川内原子力発電所1号炉、2号炉審査資料
玄海原子力発電所3号炉、4号炉審査資料

TTS-023
TTG-021

審査資料の品質確保について (コメント回答)

2023年4月5日
九州電力株式会社

第1103回審査会合資料
P42抜粋

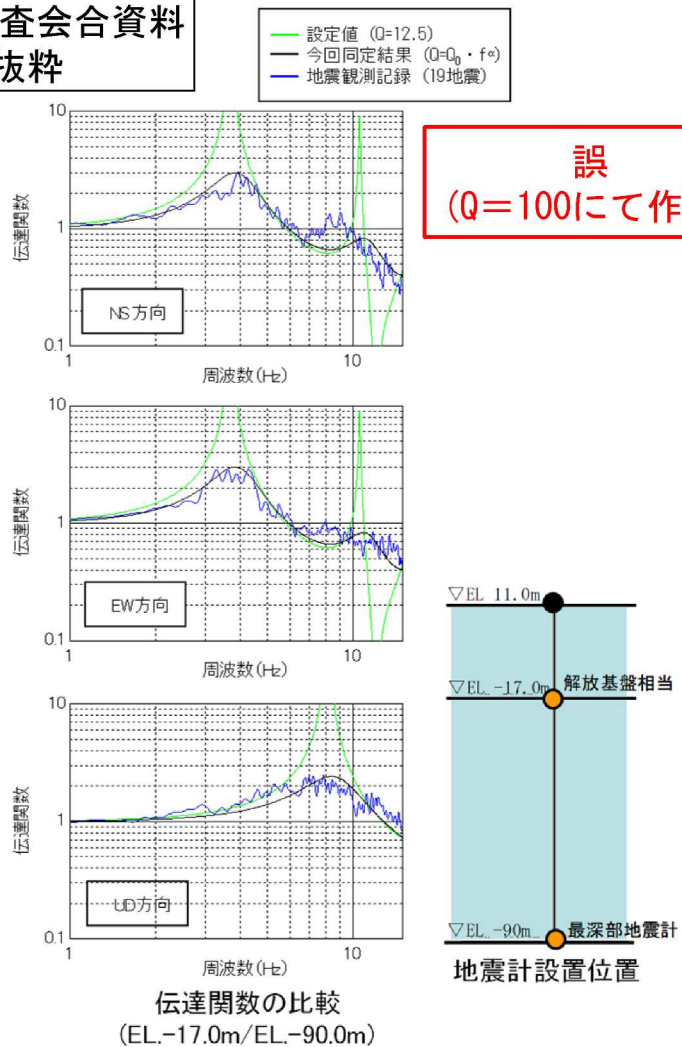
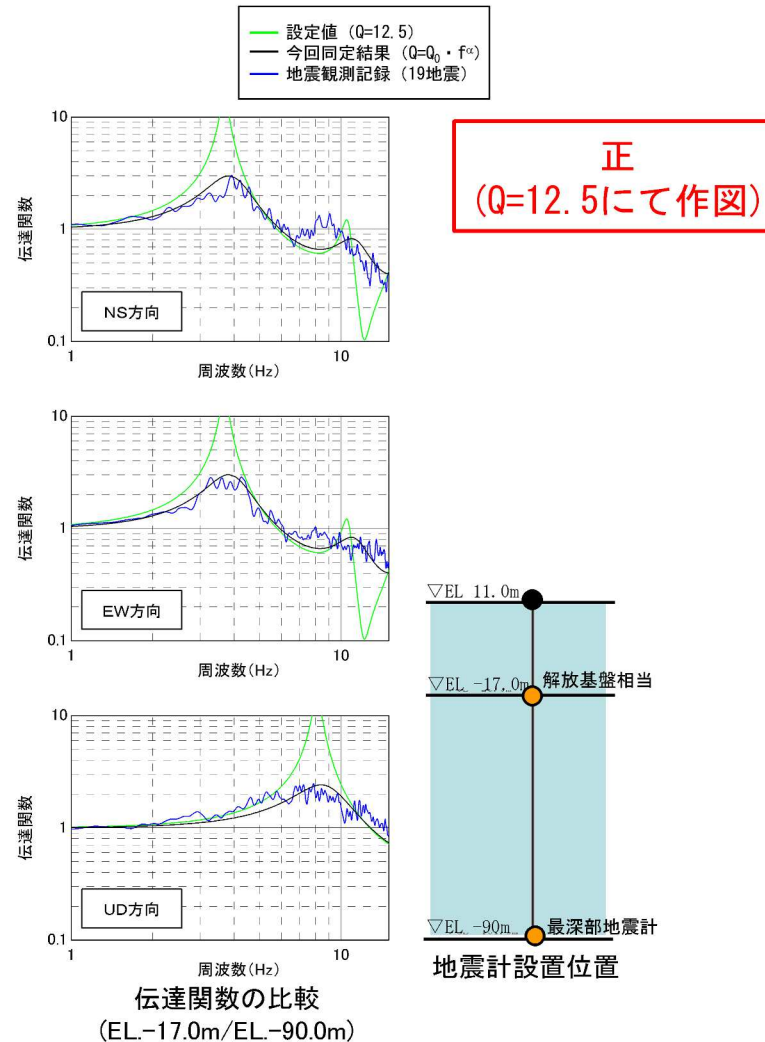
○データの取り違い：既存の伝達関数の図面の軸を変更する際、 $Q=12.5$ のデータを掲載すべきところ、誤って $Q=100$ のデータを用いて掲載した。

第1026回審査会合資料 P89抜粋

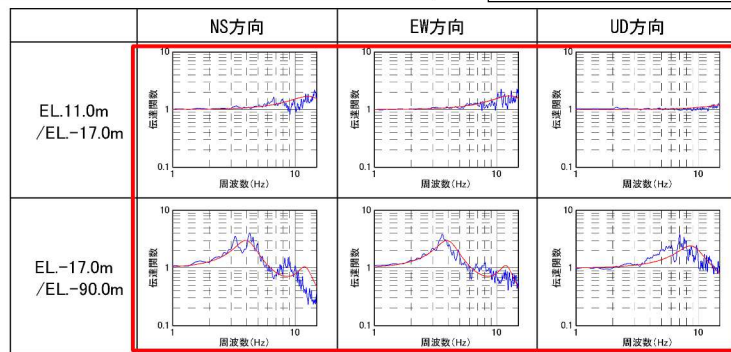
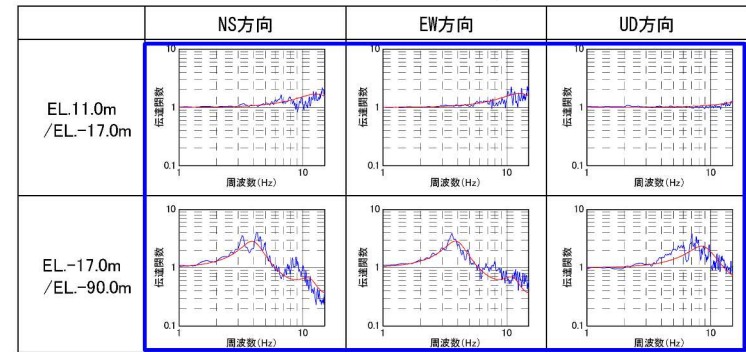
○データの取り違え：既存の伝達関数の図面の編集を行う際、既許可で説明した結果を掲載すべきところ、誤って既許可当時の検討段階の結果を用いて掲載した。

誤（既許可検討段階の同定結果）

正（既許可で説明した同定結果）
